改善箇所説明図

動力伝達装置の油圧モータに取付けている電磁弁において、雨水等に対する処置が不適切なため、電磁弁の内部に水が浸入すると腐食が発生し、コイルが断線することにより電磁弁が作動しなくなり、低速時の加速が悪くなる。なお、低速時の加速以外は問題なく、一般道の走行には影響しない。

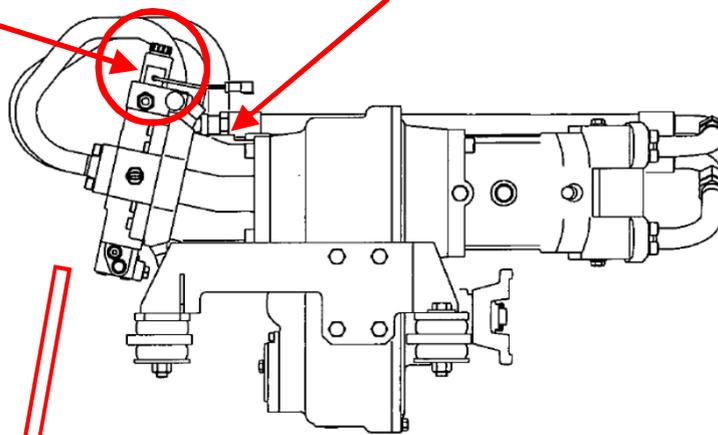
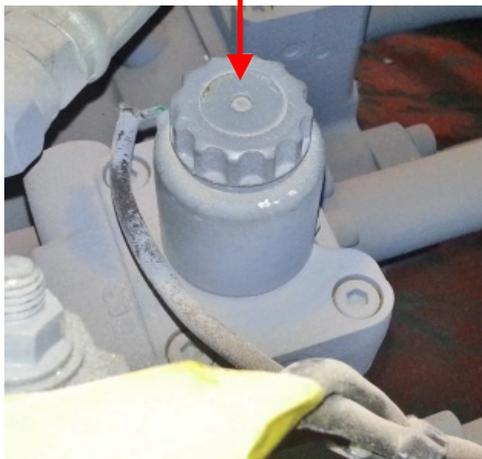
対策前

水浸入

対策後

水浸入防止カバー追加

全車両、電磁弁に水浸入防止カバーを追加する。また、電磁弁を点検し腐食が発生しているものは新品に交換する。
